**DROGA WOJEWÓDZKA NR 719- obiekt XXV kategorii
NA ODCINKU OD KM 35+140 NA TERENIE GRODZISKA MAZOWIECKIEGO
DO GRANICY Z GMINĄ JAKTORÓW**

**PROJEKT BUDOWLANO-WYKONAWCZY
PRZEBUDOWY DW Nr 719 W ZAKRESIE BUDOWY ŚCIEŻKI PIESZO-ROWEROWEJ, ŚCIEŻKI
ROWEROWEJ, CHODNIKA NA ODC. od km 35+140 – 38+430 NA TERENIE GM. GRODZISK
MAZOWIECKI DO GRANICY Z GM. JAKTORÓW,**

PROJEKT STAŁEJ ORGANIZACJI RUCHU

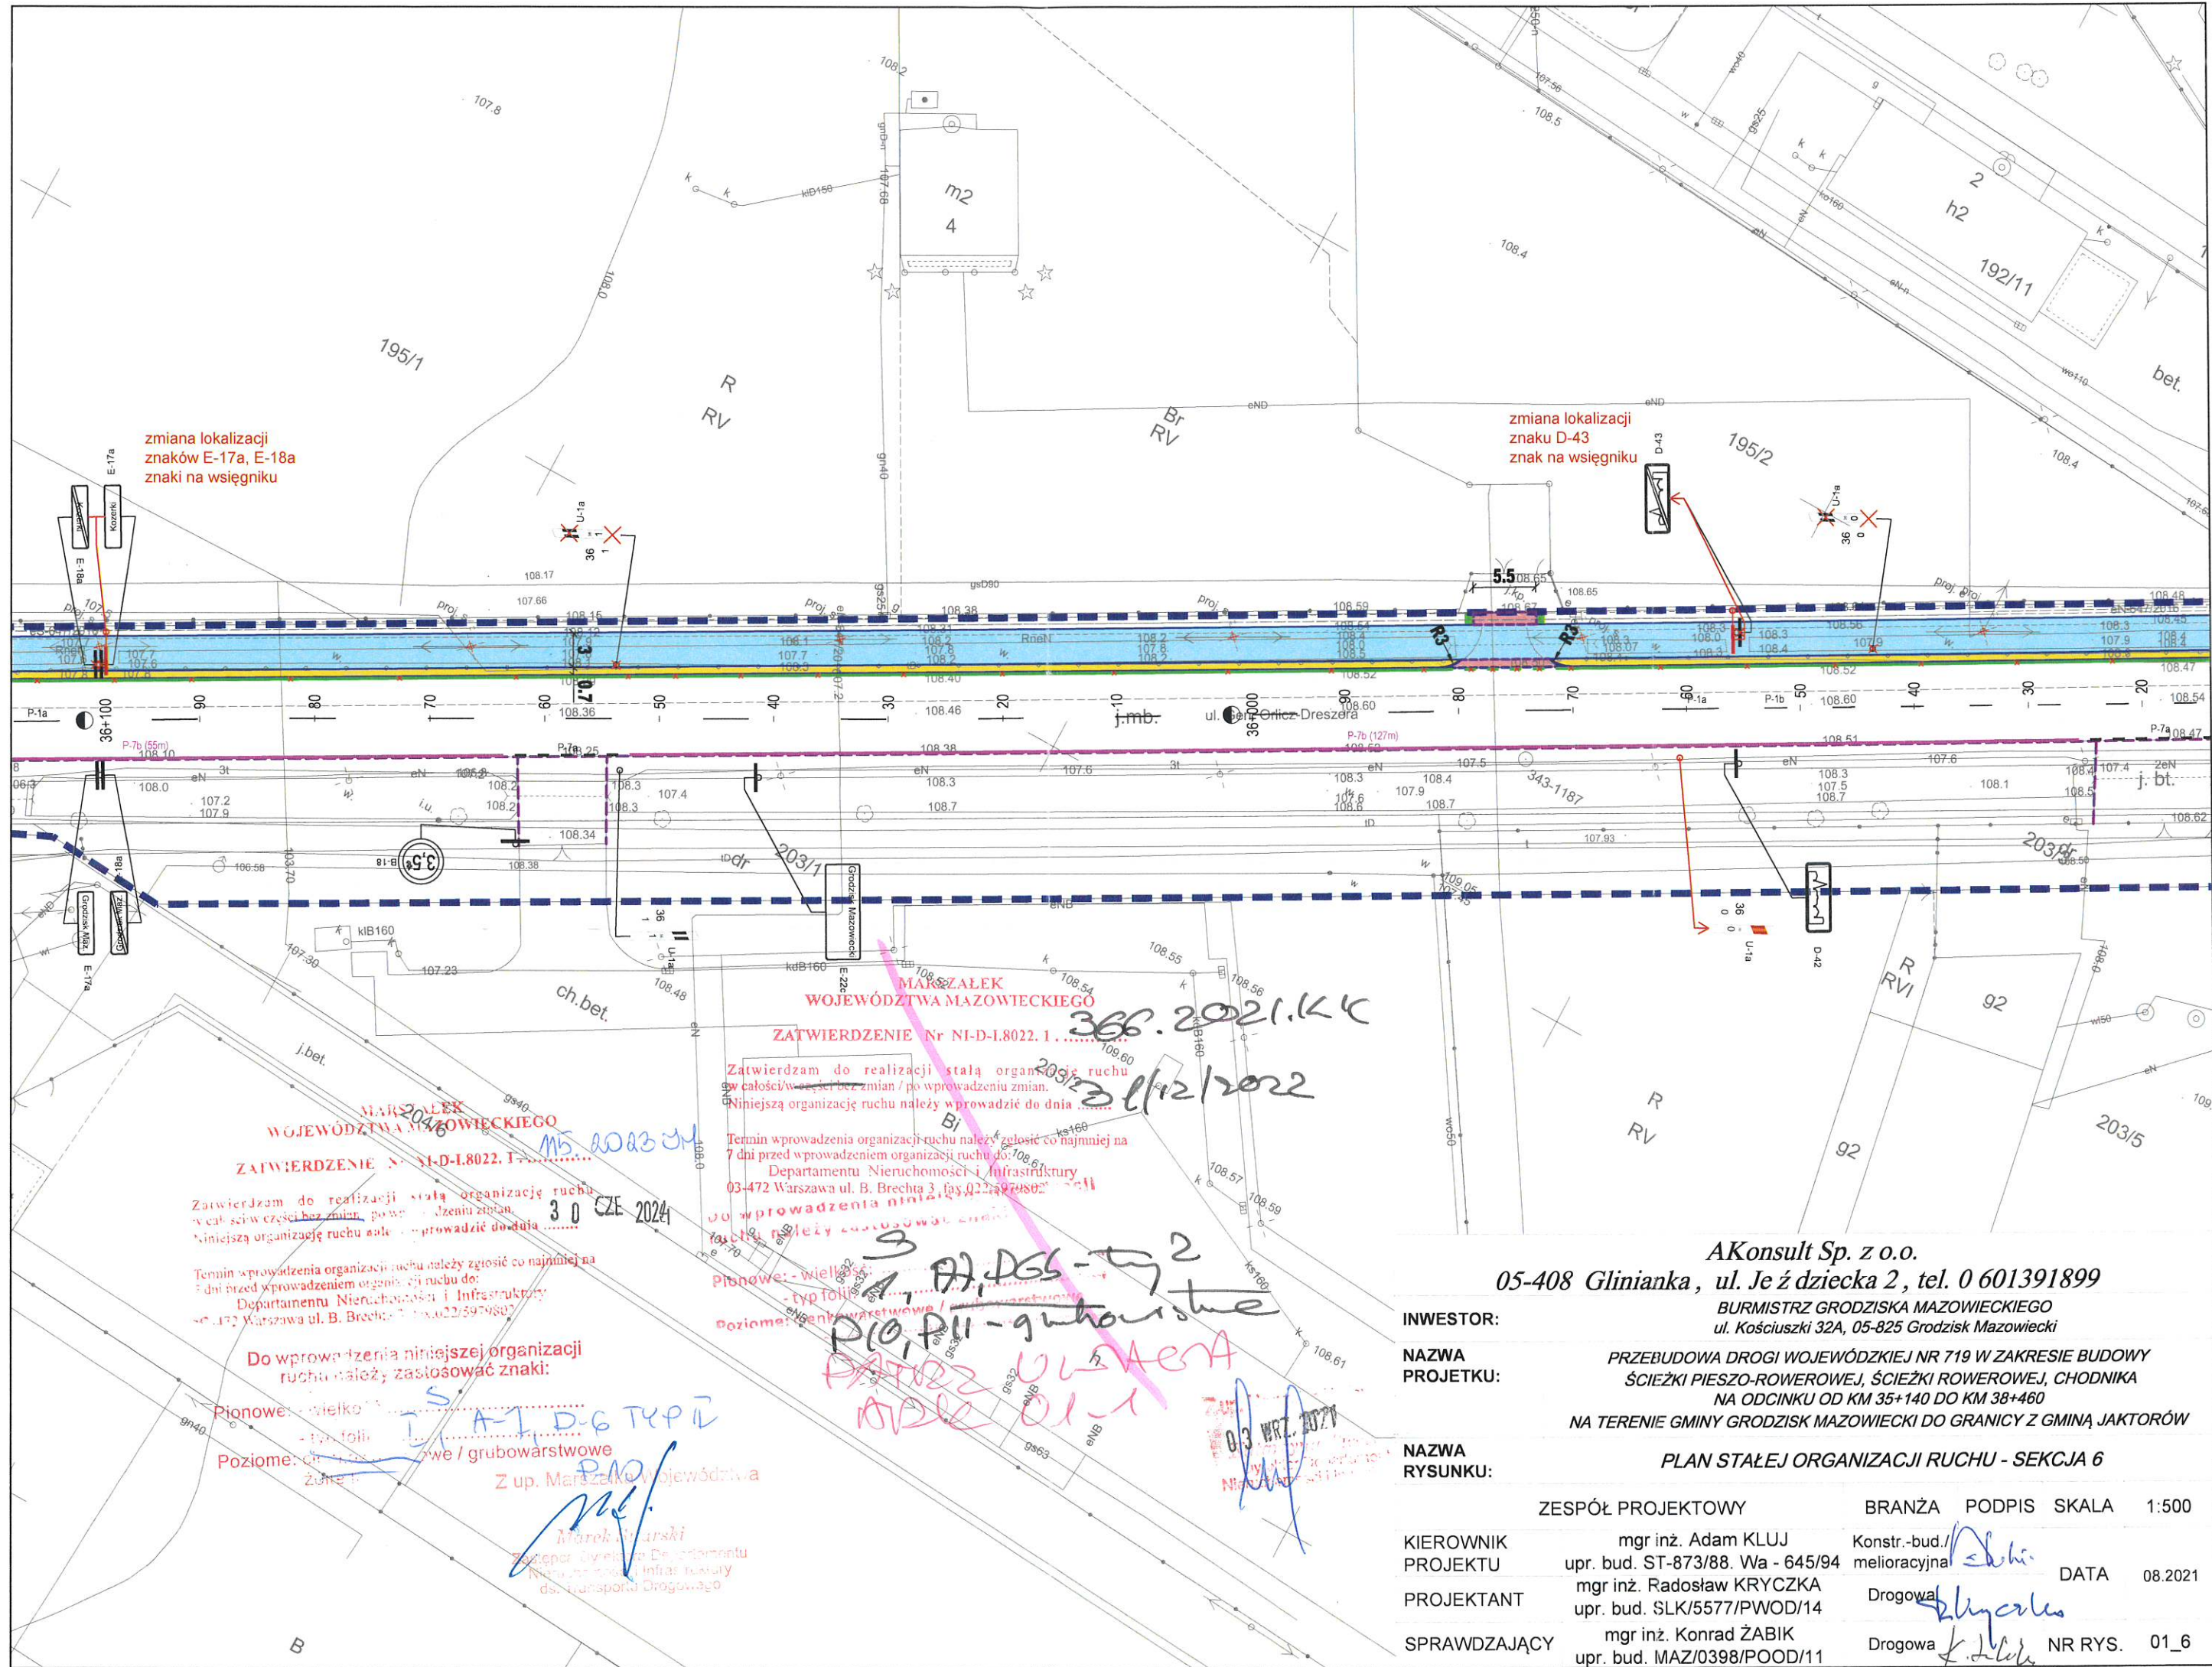
zmiana lokalizacji
znaków E-17a, E-18a
znaki na wsiegniku

zmiana lokalizacji
znaku D-43
znak na wsiegniku

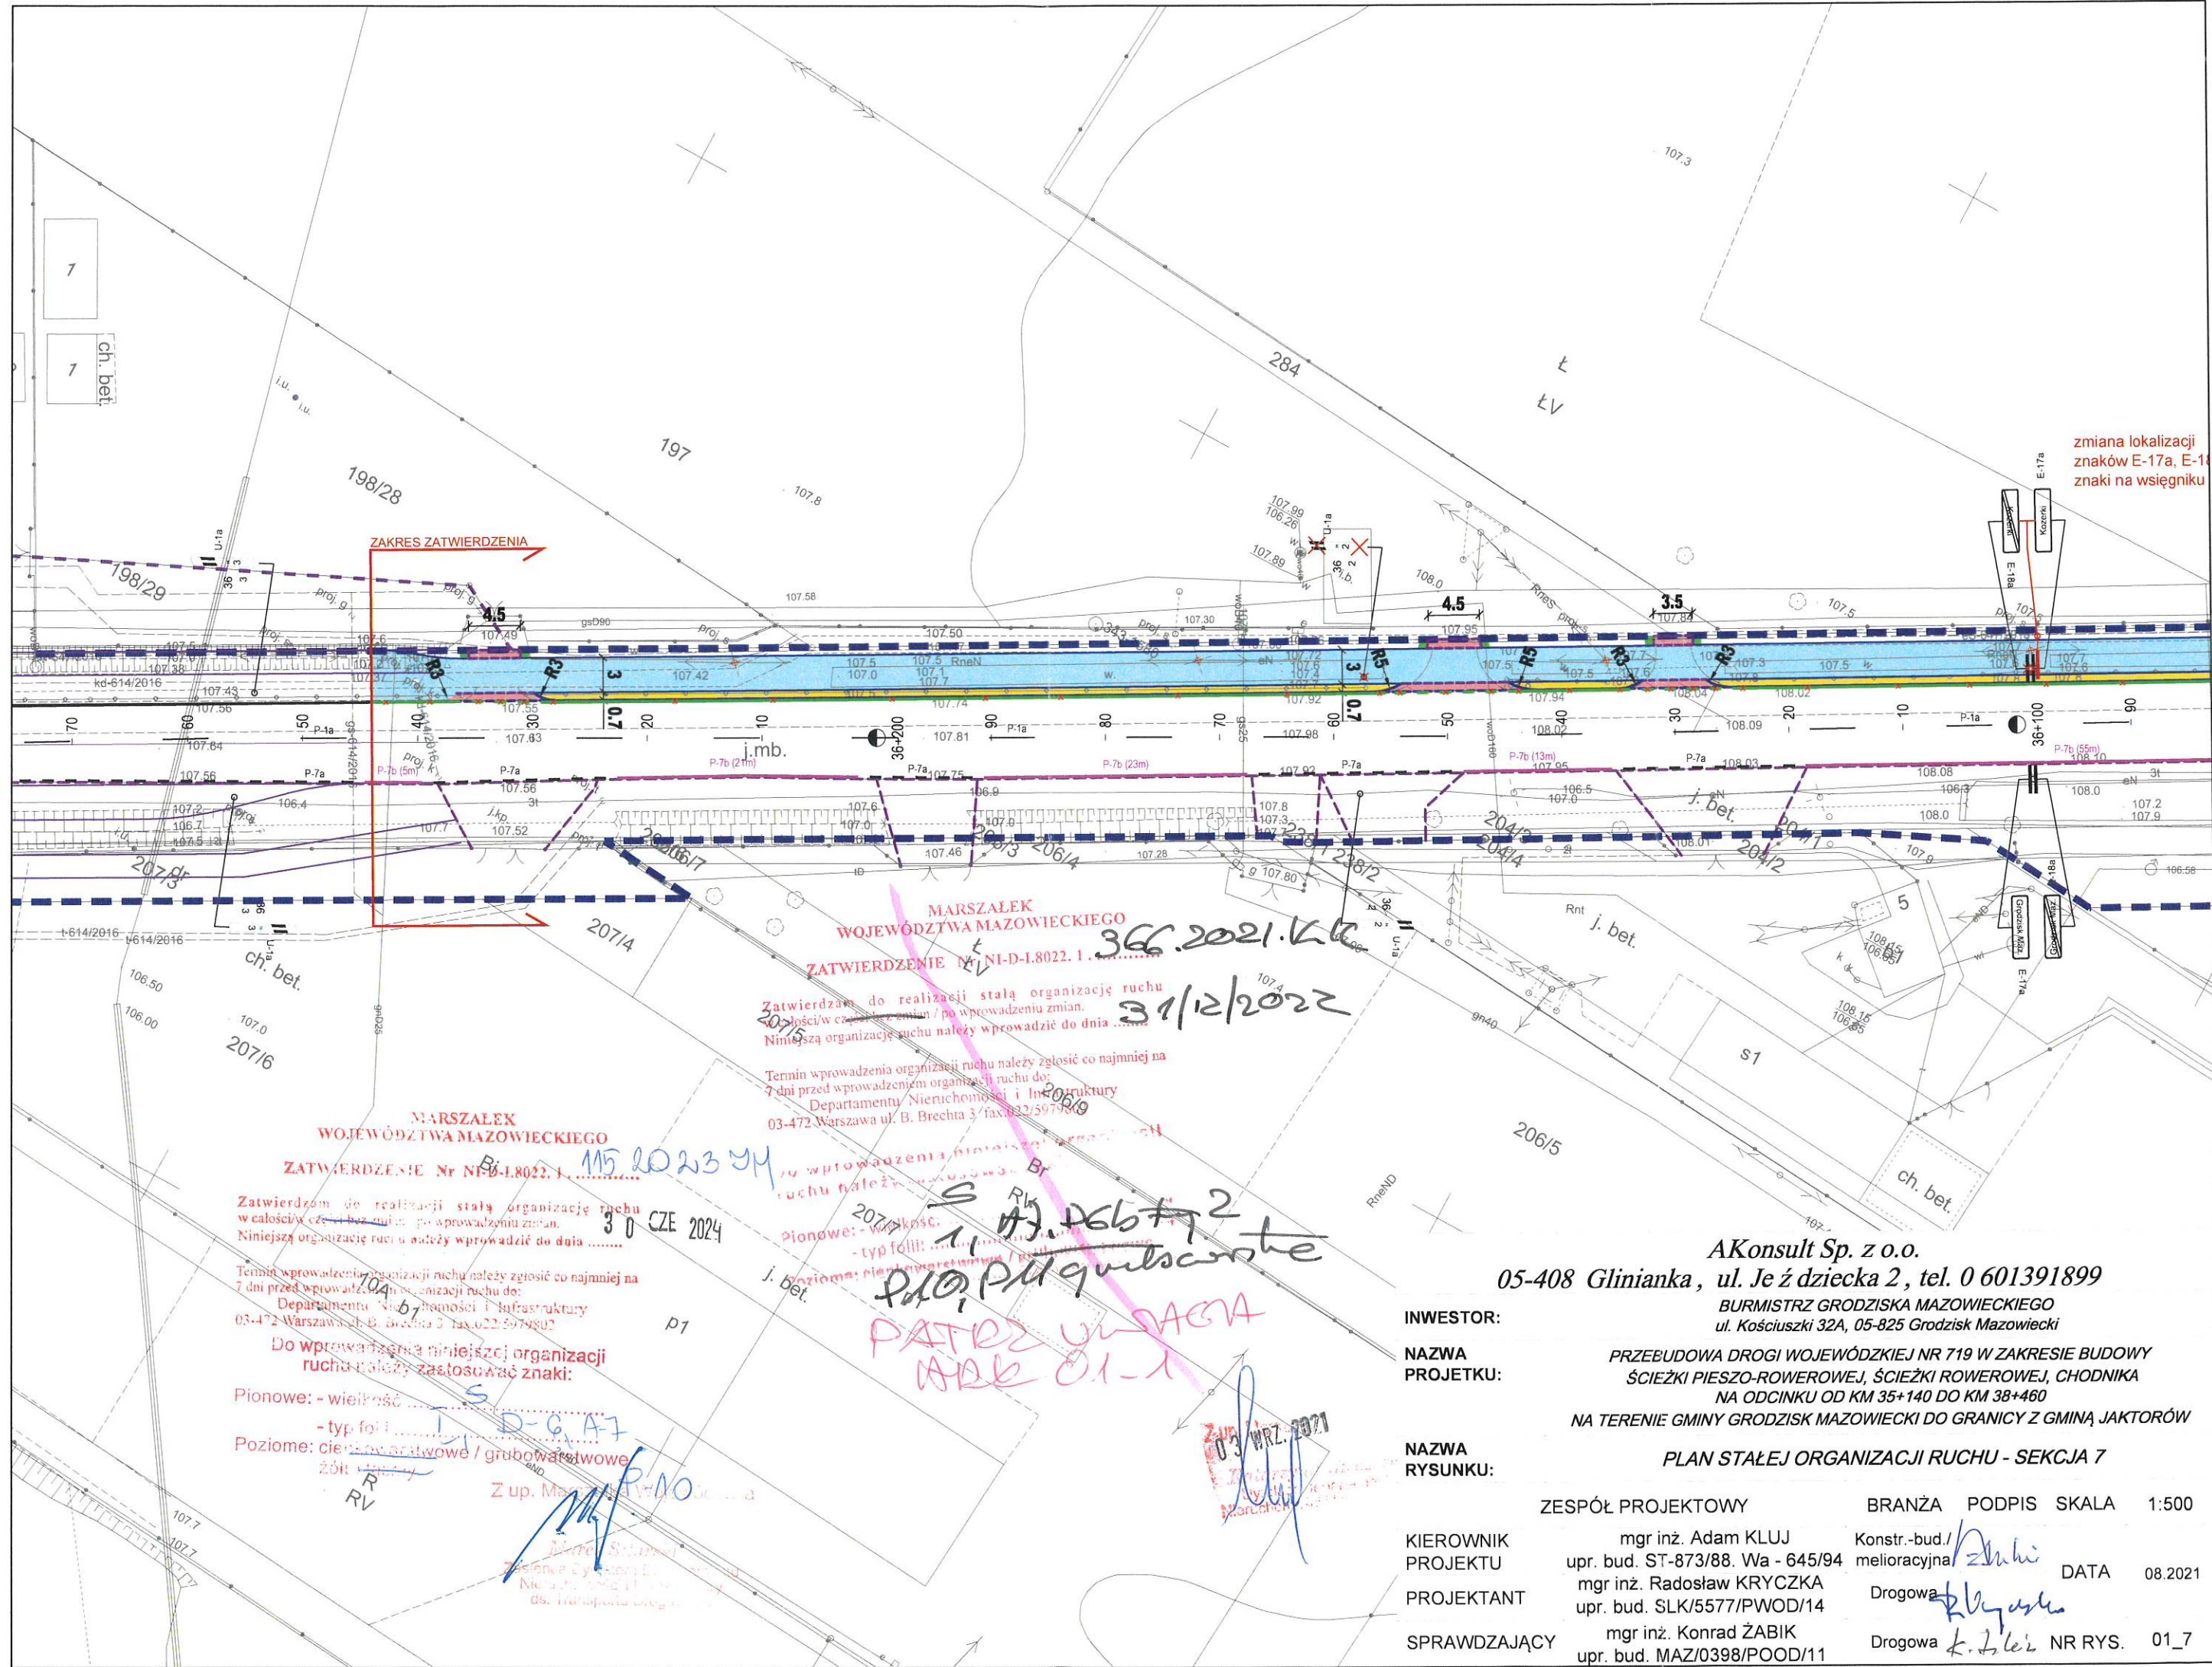
zmiana lokalizacji
znaków E-17a, E-17b
znaki na wsięgniku
